安徽和弘化工有限公司

UFC（脲醛预缩液）、甲缩醛、多聚甲醛等项目（一期）

安全设施竣工验收安全评价报告

安全设施竣工验收安全评价报告 (报批稿)

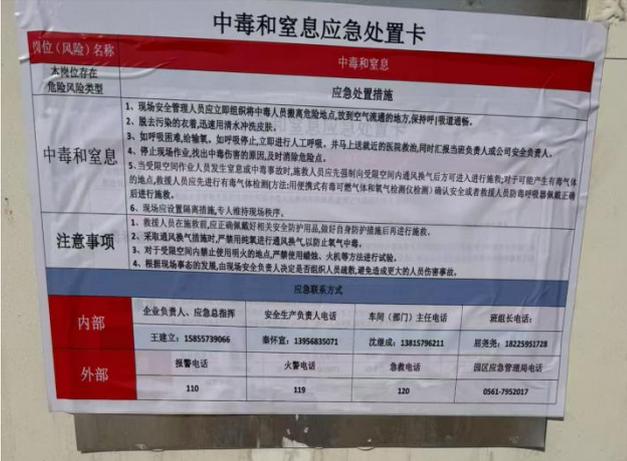
| <p>5</p> | <p>甲醛、UFC、甲缩醛装置现场 T23013#/4# 吸收塔缺少两个物料泵,与原设计不符</p> | <p>T23013#/4# 吸收塔缺少的两个物料泵已安装</p> |  | <p>符合</p> |

表 8-3 专家组提出的整改建议及整改复查情况

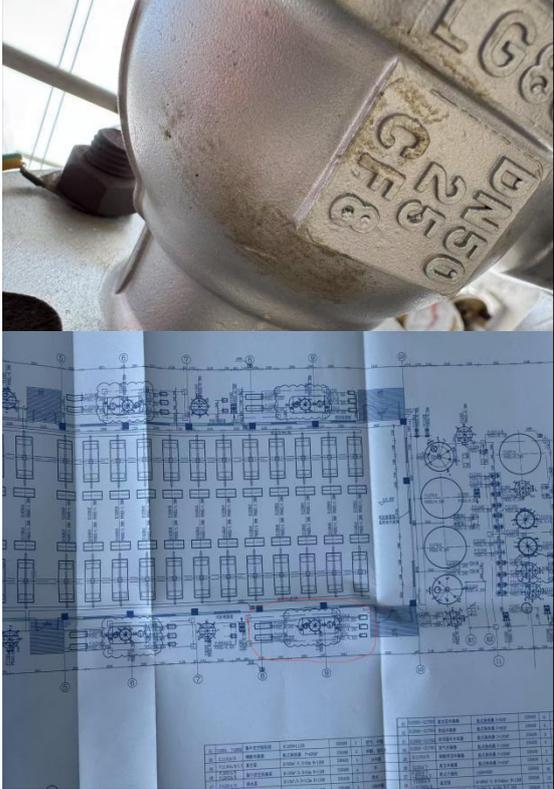
| 序号 | 整改建议 | 整改情况 | 整改落实照片 | 符合性 |
|----|---|--|--|-----|
| 1 | <p>甲醛、多聚甲醛装置部分甲醛管道阀门压力等级（PN16）与设计不一致；装置外部分设备布置与安全设施专篇不一致。</p> | <p>已将生产车间甲醛管道 PN16 的阀门、法兰更改为 PN25。装置外设备已更改设备布置图。</p> |  | 符合 |

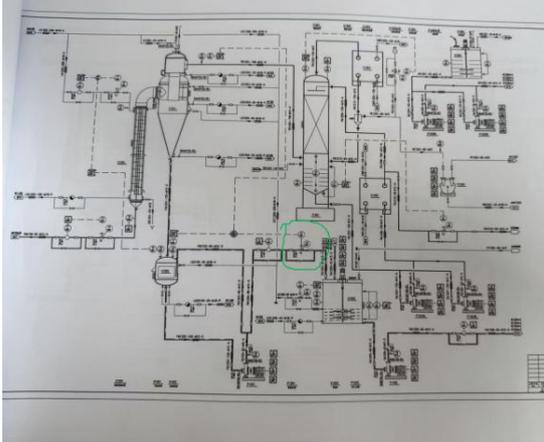
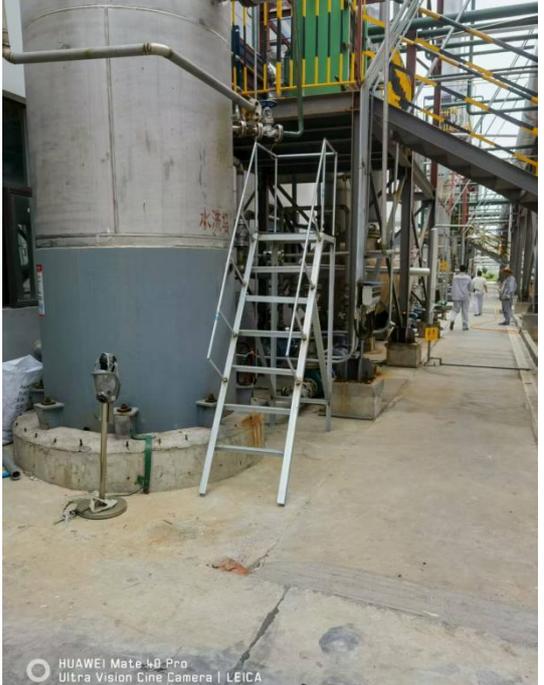
| 序号 | 整改建议 | 整改情况 | 整改落实照片 | 符合性 |
|----|---|--|--|-----|
| 2 | <p>甲醛、多聚甲醛装置甲醇过滤器接地不规范。</p> | <p>已将甲醇过滤器单独接地。</p> |  | 符合 |

| <p>3</p> | <p>甲醛、多聚甲醛装置新增自控阀，应补充设计变更手续。</p> | <p>设计专篇附图已涵盖该自控阀，现场为按图施工。</p> |  | <p>符合</p> |

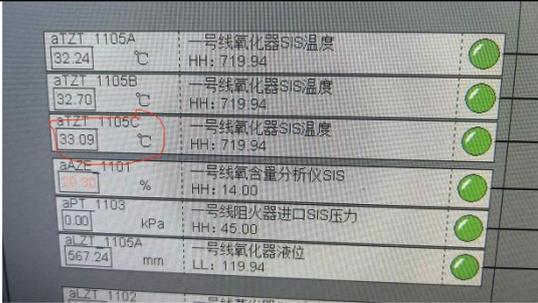
| | | | <p style="text-align: center;">多聚甲醛入库记录</p> <table border="1"> <thead> <tr> <th>日期</th> <th>时间</th> <th>名称</th> <th>规格 (kg)</th> <th>入库数量</th> <th>出库数量</th> <th>单位</th> <th>库存</th> <th>备注</th> </tr> </thead> <tbody> <tr><td>6.26</td><td>8:00</td><td>多聚甲醛</td><td>500</td><td>80</td><td>125</td><td>—</td><td>176</td><td></td></tr> <tr><td>6.27</td><td>8:00</td><td>多聚甲醛</td><td>500</td><td>80</td><td>125</td><td>—</td><td>131</td><td></td></tr> <tr><td>6.25</td><td>8:00</td><td>多聚甲醛</td><td>25</td><td>15</td><td>25</td><td>—</td><td>22</td><td></td></tr> <tr><td>6.26</td><td>8:00</td><td>多聚甲醛</td><td>25</td><td>15</td><td>20</td><td>—</td><td>17</td><td></td></tr> <tr><td>6.27</td><td>8:05</td><td>多聚甲醛</td><td>25</td><td>18</td><td>23</td><td>—</td><td>12</td><td></td></tr> <tr><td>6.28</td><td>8:05</td><td>多聚甲醛</td><td>25</td><td>20</td><td>23</td><td>—</td><td>9</td><td></td></tr> <tr><td>6.29</td><td>8:05</td><td>多聚甲醛</td><td>25</td><td>20</td><td>—</td><td>—</td><td>29</td><td></td></tr> <tr><td>6.30</td><td>8:05</td><td>多聚甲醛</td><td>25</td><td>20</td><td>—</td><td>—</td><td>49</td><td></td></tr> <tr><td>7.1</td><td>8:05</td><td>多聚甲醛</td><td>25</td><td>15</td><td>—</td><td>—</td><td>64</td><td></td></tr> <tr><td>7.2</td><td>8:05</td><td>多聚甲醛</td><td>500</td><td>105</td><td>85</td><td>—</td><td>151</td><td></td></tr> <tr><td>7.3</td><td>8:05</td><td>多聚甲醛</td><td>500</td><td>105</td><td>93</td><td>—</td><td>163</td><td></td></tr> <tr><td>7.4</td><td>8:05</td><td>多聚甲醛</td><td>500</td><td>105</td><td>93</td><td>—</td><td>175</td><td></td></tr> <tr><td>7.5</td><td>8:05</td><td>多聚甲醛</td><td>500</td><td>105</td><td>95</td><td>—</td><td>185</td><td></td></tr> <tr><td>7.6</td><td>8:00</td><td>多聚甲醛</td><td>500</td><td>115</td><td>93</td><td>—</td><td>207</td><td></td></tr> <tr><td>7.10</td><td>8:00</td><td>多聚甲醛</td><td>500</td><td>80</td><td>125</td><td>—</td><td>162</td><td></td></tr> <tr><td>7.11</td><td>8:00</td><td>多聚甲醛</td><td>500</td><td>80</td><td>125</td><td>—</td><td>117</td><td></td></tr> <tr><td></td><td></td><td>多聚甲醛</td><td></td><td></td><td></td><td></td><td></td><td></td></tr> </tbody> </table> | 日期 | 时间 | 名称 | 规格 (kg) | 入库数量 | 出库数量 | 单位 | 库存 | 备注 | 6.26 | 8:00 | 多聚甲醛 | 500 | 80 | 125 | — | 176 | | 6.27 | 8:00 | 多聚甲醛 | 500 | 80 | 125 | — | 131 | | 6.25 | 8:00 | 多聚甲醛 | 25 | 15 | 25 | — | 22 | | 6.26 | 8:00 | 多聚甲醛 | 25 | 15 | 20 | — | 17 | | 6.27 | 8:05 | 多聚甲醛 | 25 | 18 | 23 | — | 12 | | 6.28 | 8:05 | 多聚甲醛 | 25 | 20 | 23 | — | 9 | | 6.29 | 8:05 | 多聚甲醛 | 25 | 20 | — | — | 29 | | 6.30 | 8:05 | 多聚甲醛 | 25 | 20 | — | — | 49 | | 7.1 | 8:05 | 多聚甲醛 | 25 | 15 | — | — | 64 | | 7.2 | 8:05 | 多聚甲醛 | 500 | 105 | 85 | — | 151 | | 7.3 | 8:05 | 多聚甲醛 | 500 | 105 | 93 | — | 163 | | 7.4 | 8:05 | 多聚甲醛 | 500 | 105 | 93 | — | 175 | | 7.5 | 8:05 | 多聚甲醛 | 500 | 105 | 95 | — | 185 | | 7.6 | 8:00 | 多聚甲醛 | 500 | 115 | 93 | — | 207 | | 7.10 | 8:00 | 多聚甲醛 | 500 | 80 | 125 | — | 162 | | 7.11 | 8:00 | 多聚甲醛 | 500 | 80 | 125 | — | 117 | | | | 多聚甲醛 | | | | | | | | | 多聚甲醛 | | | | | | | | | 多聚甲醛 | | | | | | | | | 多聚甲醛 | | | | | | | | | 多聚甲醛 | | | | | | | | | 多聚甲醛 | | | | | | | | | 多聚甲醛 | | | | | | | | | 多聚甲醛 | | | | | | | | | 多聚甲醛 | | | | | | | | | 多聚甲醛 | | | | | | | | | 多聚甲醛 | | | | | | | | | 多聚甲醛 | | | | | | | |
|------|---|--|--|------|------|----|---------|------|------|----|----|----|------|------|------|-----|----|-----|---|-----|--|------|------|------|-----|----|-----|---|-----|--|------|------|------|----|----|----|---|----|--|------|------|------|----|----|----|---|----|--|------|------|------|----|----|----|---|----|--|------|------|------|----|----|----|---|---|--|------|------|------|----|----|---|---|----|--|------|------|------|----|----|---|---|----|--|-----|------|------|----|----|---|---|----|--|-----|------|------|-----|-----|----|---|-----|--|-----|------|------|-----|-----|----|---|-----|--|-----|------|------|-----|-----|----|---|-----|--|-----|------|------|-----|-----|----|---|-----|--|-----|------|------|-----|-----|----|---|-----|--|------|------|------|-----|----|-----|---|-----|--|------|------|------|-----|----|-----|---|-----|--|--|--|------|--|--|--|--|--|--|--|--|------|--|--|--|--|--|--|--|--|------|--|--|--|--|--|--|--|--|------|--|--|--|--|--|--|--|--|------|--|--|--|--|--|--|--|--|------|--|--|--|--|--|--|--|--|------|--|--|--|--|--|--|--|--|------|--|--|--|--|--|--|--|--|------|--|--|--|--|--|--|--|--|------|--|--|--|--|--|--|--|--|------|--|--|--|--|--|--|--|--|------|--|--|--|--|--|--|--|
| 11 | <p>罐区 SIS 阀、仪表等未挂联锁标识牌；甲缩醛装车气体报警仪无校验标签。</p> | <p>罐区 SIS 阀、仪表等已挂牌。 甲缩醛装车气体报警仪已补充校验标签。</p> |  <p>安徽和弘化工有限公司安全风险告知卡</p> <p>风险名称：多聚甲醛 风险等级：较大风险 主要危害：火灾、爆炸、中毒窒息、触电、其它危害 责任人：张辉 联系方式：18754831201</p> <p>安全标志：GHS05, GHS09, GHS07, GHS08</p> <p>重要提示：非本岗位人员禁止操作！ 火警电话：119 急救电话：120</p> <p>最大存储量：1700吨</p> <p>风险控制措施： 1. 储罐内设置液位报警和联锁。 2. 储罐入口设置人体静电消除器，储罐接地良好。 3. 危化品装卸作业时佩戴防静电、防爆、防毒、防腐蚀等防护用品。 4. 储罐内设置可燃气体报警仪。 5. 储罐内设置液位报警仪。 6. 储罐物料存放应固定存放，堆放不超高。 7. 储罐内附设开关应设置在仓外。 8. 储罐内电缆应为防爆电缆。</p> <p>应急处置措施： 1. 立即疏散厂内及周边人群，对事故现场实施隔离和警戒。 2. 对受伤人员进行及时抢救，并拨打120、119电话求助。 3. 事故发生后责任人立即根据企业制订的《生产安全事故应急预案》规定的流程向企业相关管理人员进行事故报告。</p> <p>化学品中文名称：多聚甲醛 理化特性：外观与性状：低分子量的为白色结晶粉末，具有甲醛味。熔点/凝固点(°C)：120-170 相对蒸气密度(空气=1)：1.03；相对密度(水=1)：1.39；燃烧热(kJ/mol)：510；闪点(°C)：70；引燃温度(°C)：300；爆炸性：易燃。溶解性：不溶于乙醇，微溶于冷水，溶于稀酸、稀碱。</p> | 符合 | | | | | | | | | | | | | | | | | | | | | | | | | | | | | | | | | | | | | | | | | | | | | | | | | | | | | | | | | | | | | | | | | | | | | | | | | | | | | | | | | | | | | | | | | | | | | | | | | | | | | | | | | | | | | | | | | | | | | | | | | | | | | | | | | | | | | | | | | | | | | | | | | | | | | | | | | | | | | | | | | | | | | | | | | | | | | | | | | | | | | | | | | | | | | | | | | | | | | | | | | | | | | | | | | | | | | | | | | | | | | | | | | | | | | | | | | | | | | | | | | | | | | | | | | | | | | | | | | | | | | |

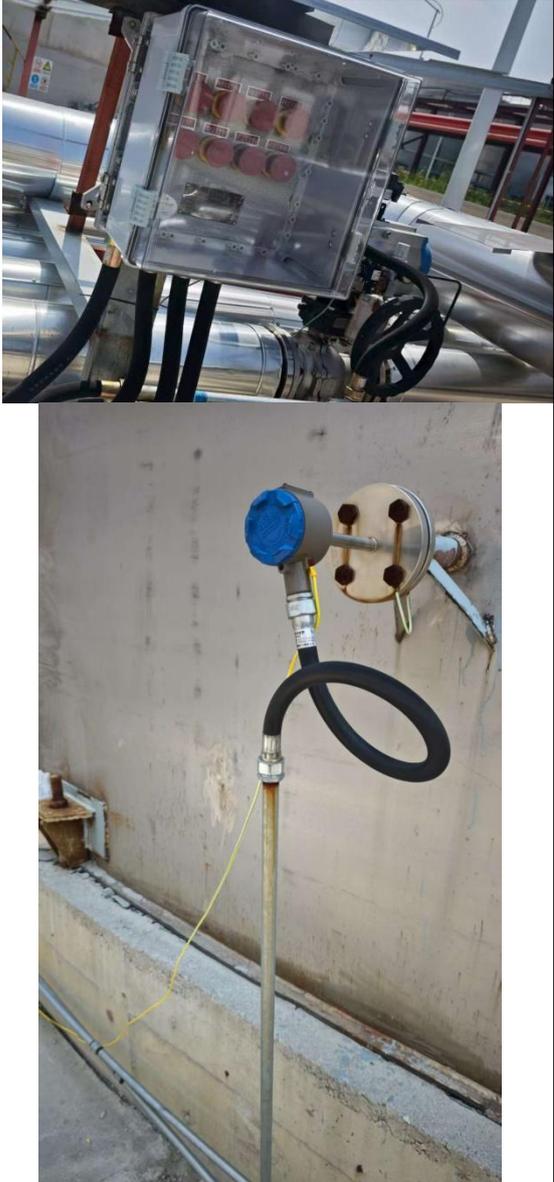
| <p>14</p> | <p>罐区紧急停车按钮未设防护罩，罐区部分隔爆仪表金属外壳未进行保护接地。</p> | <p>已对罐区紧急停车按钮加防护罩，未接地的仪表金属外壳已进行保护接地。</p> |  | <p>符合</p> |
